Administrationens svar på forhold som ønsket belyst i forhold til forslaget til miljøgodkendelsen til Stenledvej 5, 8400 Ebeltoft

Natur-, teknik- og miljøudvalget har på udvalgsmødet den 9.6.2026 ønsket at Administrationen nærmere belyser fire vurderinger, der fremgår af forslaget til miljøgodkendelsen til Stenledvej 5, 8400 Ebeltoft:

Figur 2. Matrikelkort original 2 for Hyllested Skovgårde, Hyllested (1848-1870). Det fremgår at området er fælles lergrav

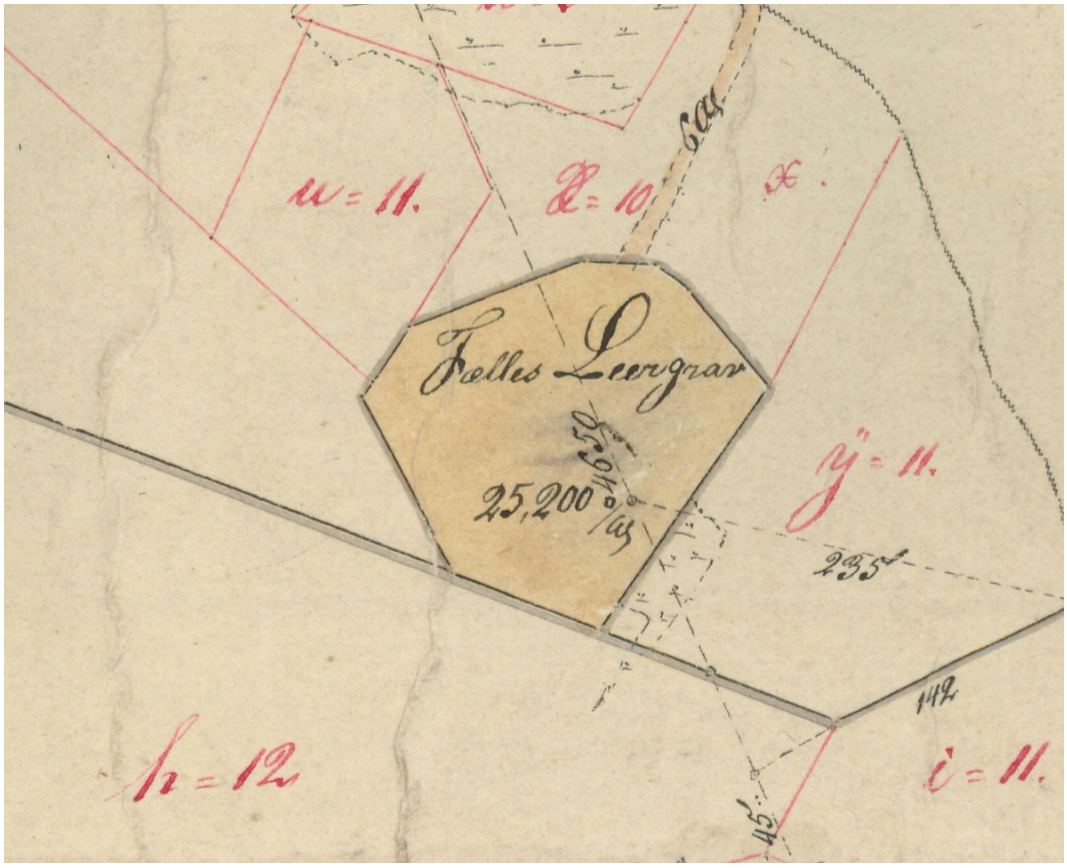
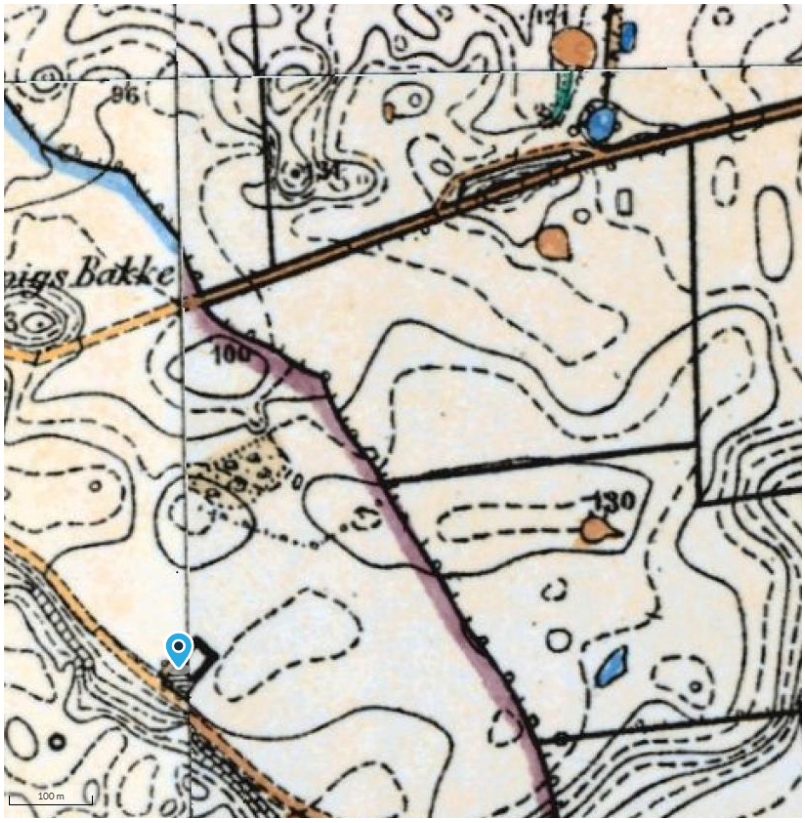
- Af matrikelkort "Original 2 for Hyllested Skovgårde, Hyllested (1848-1870)" fremgår, at området er fælles lergrav (Figur 2 og Figur 3 herunder).
- Herefter fremgår det af de "høje og lave målebordsblade" (Figur 4 og Figur 5 herunder) at området er bevokset med "løvskov".
- Af luftfoto 1945 og fremefter fremgår det, at området er bevokset/delvist bevokset. Af kort over højdemodellen (Figur 6 herunder) ses, at området har været gennemgravet.

Udlægning i det til udvalget fremsendte notat, at "*En afgørende parameter om en skov er ammoniakfølsom er at jordbunden ikke har været dyrket mark inden for en periode for gammel "skovjordbund". Netop fordi der har været råstofgrav har jordbunden ikke været dyrket mark."* er kommunen ikke enig i. Det fremgår ikke af bekendtgørelsen, at der lægges vægt på, at der har været noget andet end dyrkningsjord, men netop den parameter at der har været skovjordbund i mindst 200 år.
Eftersom der var lergrav, som minimum indtil år 1848 og antageligt i længere tid, kan vi på den baggrund konstatere, at der i område 1 ikke har været skov i mere end størrelsesorden 200 år, og der kan derfor ikke være tale om *gammel skovjordbund*. På den baggrund vurderer Administrationen, at område 1, ikke opfylder kriterierne for ammoniakfølsom skov.

Samlet kan Syddjurs Kommune konkludere, at området ikke opfylder kriteriet som skov. Administrationen ser derfor ikke anledning til at ændre sin vurdering af området, på baggrund af notatet fra Miljøforeningen Hyllested og DN Syddjurs.

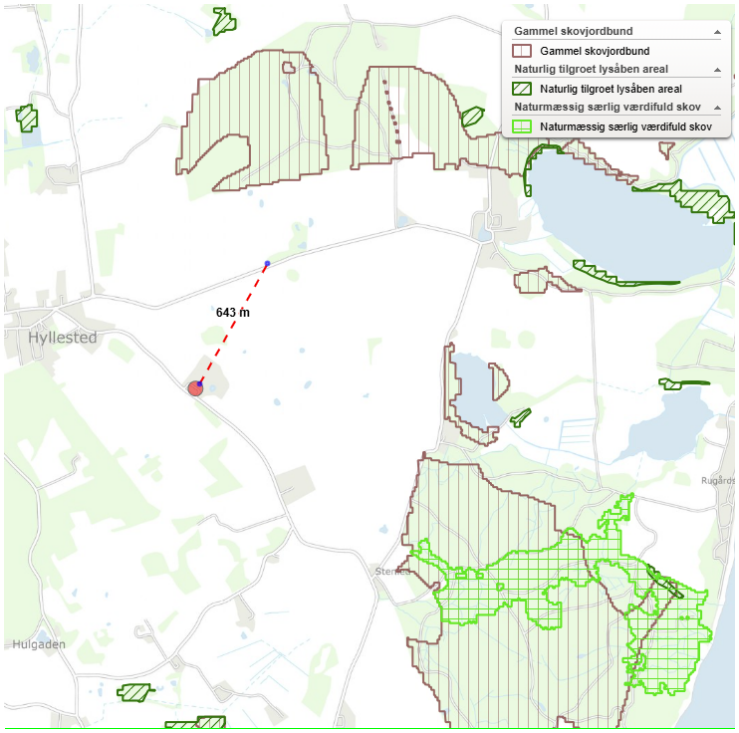
Skov 2 ligger ca. 640 m nordøst for produktionsanlægget på Stenledvej 5 (se kortet herunder). Baggrundsbelastningen, baseret på et gennemsnit af de 3 seneste årsbaggrundsbelastning, er for dette område 9,42 kg N pr. ha pr. år. Der er i en scenarieberegning i husdyrgodkendelse.dk beregnet en totaldeposition på skoven på 0,7 kg N/ha/år og en merdeposition på 0,2 kg N/ha/år (dvs. under 1 kg N/ha/år).

Den samlede ammoniakdeposition (beregnet som summen af totaldepositionen (inklusiv merdepositionen) og baggrundsbelastningen) vil således være 10,12 kg N/ha/år, hvilket er under øvre grænse i skovområdets generelle tålegrænseinterval. Tålegrænsen for skoven overskrides således ikke. Administrationen finder ikke grundlag for at stille vilkår for husdyrbruget, jf. husdyrgodkendelsesbekendtgørelsens § 29, idet merdeposition af ammoniak fra husdyrbruget til naturområderne er under 1,0 kg N pr. ha pr. år, og tålegrænsen for skoven ikke overskrides.
På kortet herunder ses at "skov 2" ligger ca. 640 meter nordøst for Stenledvej 5
